印西市中央北一丁目２番１におけるデータセンター開発事業

令和７年９月１９日第１回印西市景観審議会

質問書への回答

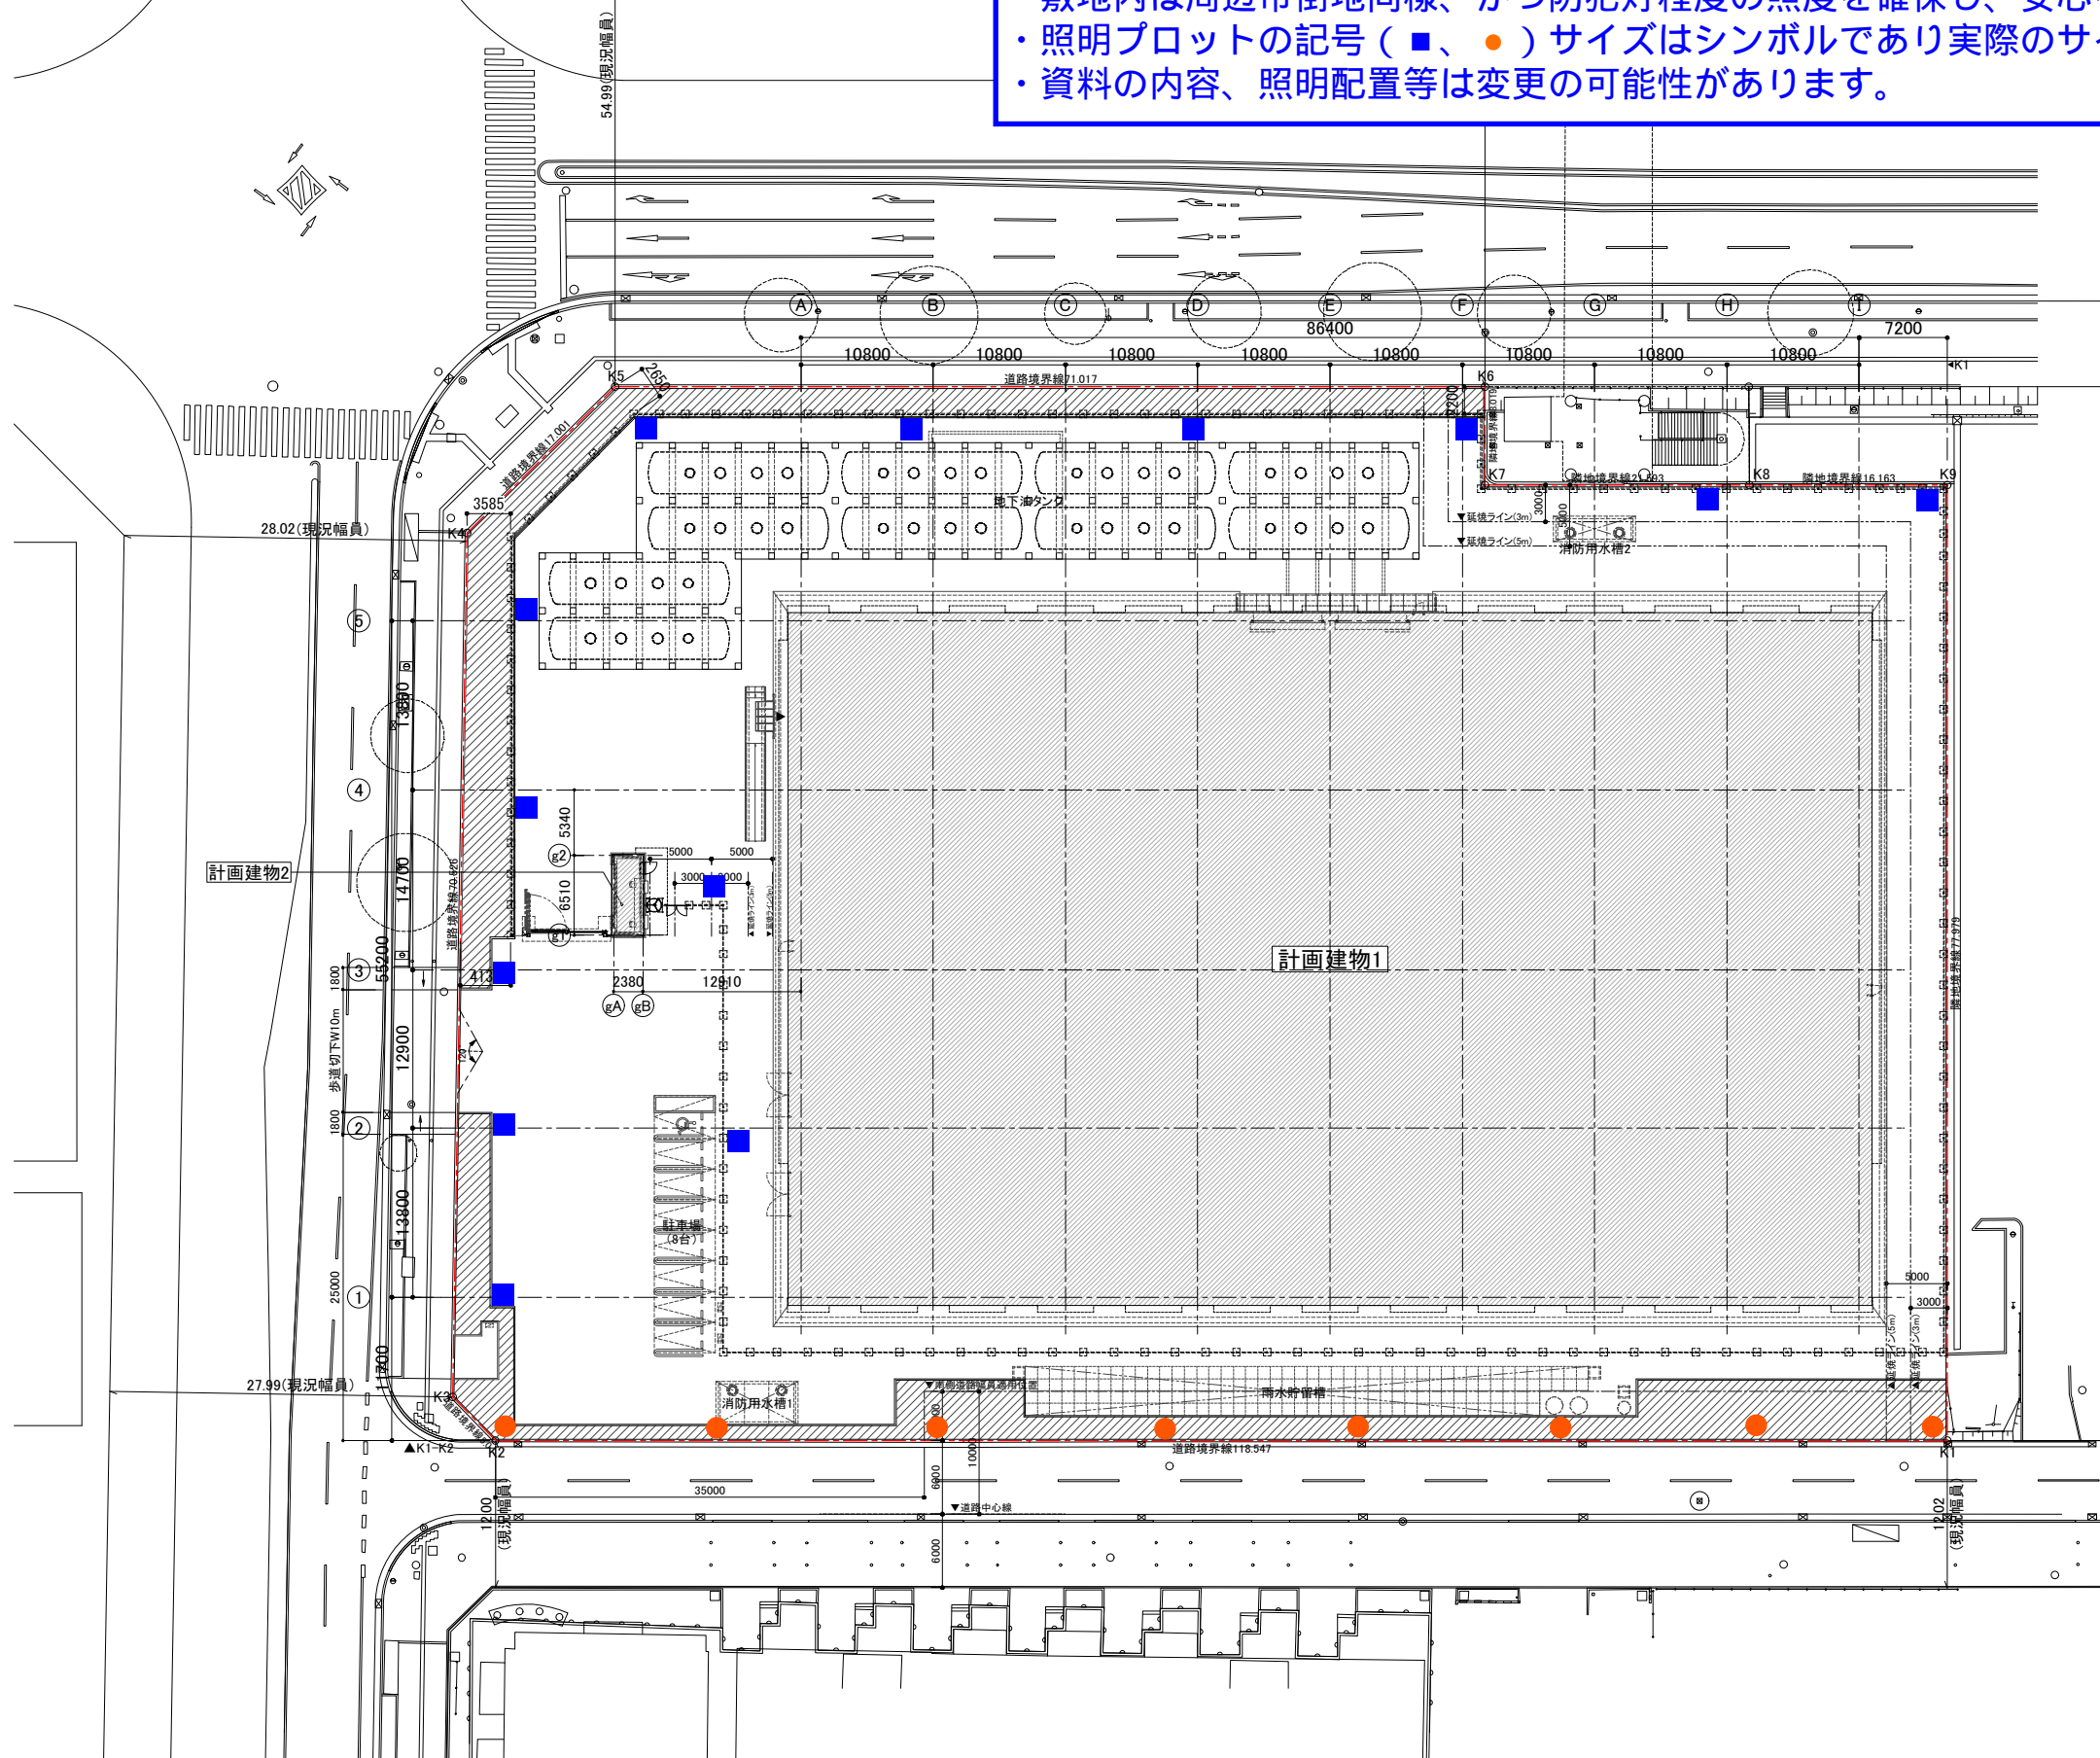
ションと同程度のこげ茶の色味に調整することは可能と考えます。 上記と重複しますが、周囲の商業施設やマンションの外観に近い色を採用することで分断の無いように留意することを考えています。 データセンターはシンプルな箱状の建物とすることが多いですが、本計画では東西面の凹凸を細かく多く設けることでリズムカルな壁面として商業施設のような外観とし、南面を曲面の繰り返し壁面とすることで、柔らかい印象とするなど、にぎわいにも貢献する工夫をしています。
4	照明について、照明に関してどのような照明計画か具体的にご教示ください。	外構の照明については場所に応じて周辺の道路や敷地内を適切な高さや照度で照らし、周辺市街地同様に安心感のある計画としています。 外灯の位置等について別紙を参照下さい。
5	植栽について、「人が賑わい、楽しむ景観」という点から花壇を歩道のないマンション側ではなく、歩道のあるイオン側に配置するという考え方もあると思いますが、花壇を歩道のないマンション側にのみ配置する計画について、考えをお示しください。	本計画では、西側および南側は大通りに面しており、周囲のイオン通りの植栽と調和を図るため、低木類の混植を主体とした緑化を計画しております。 これにより、街路景観との一体感を持たせつつ、歩行者にとっても連続した緑の印象を与えるよう配慮しています。 一方、東側は歩道のないマンション側に面しており、居住者のバルコニーからも季節感や彩りを楽しんでもらえるよう、ツツジやアジサイ、ヤマブキなど草花類を混植する計画としています。また、鳥害等の発生を抑制する観点

- 【外構の照明計画について】
- 敷地外の道路、歩道等への光漏れは光害の原因となるため、原則敷地内外構を適切に照らす計画としております。
 - 敷地内は周辺市街地同様、かつ防犯灯程度の照度を確保し、安心を感じられる明るさで計画しております。
 - 照明プロットの記号 (■、●) サイズはシンボルであり実際のサイズを示すものではありません。
 - 資料の内容、照明配置等は変更の可能性があります。
